OGGETTO: **Codice di procedura ID 9273** Progetto per la realizzazione di un impianto eolico di potenza nominale 48 MW da realizzarsi in comune di Manciano (GR), loc. Montauto.

Osservazioni relative alla procedura di:

Valutazione di Impatto Ambientale (VIA) – art.24 co. 3 D. Lgs. 152/2006 e s.m.i.

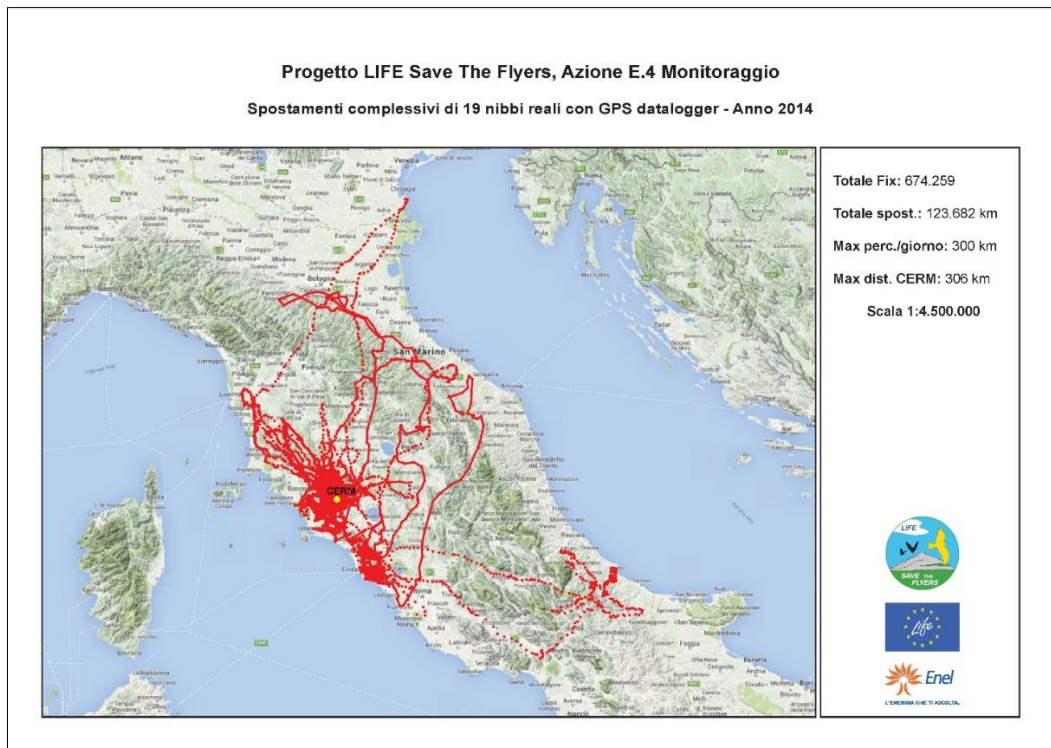
La mappa degli spostamenti effettuati nell'anno 2014 da 19 nibbi reali dotati di GPS (vedi sotto) evidenzia la stretta interconnessione che si era stabilita già un decennio or sono tra la nuova popolazione toscana e quella laziale.

L'incremento ed espansione della neo-popolazione toscana e l'incremento del contingente di svernanti che sono stati registrati nel frattempo certifica che la presenza di questi rapaci è ormai ubiquitaria nell'area al confine tosco-laziale, compresa, ovviamente, la zona di Montauto.
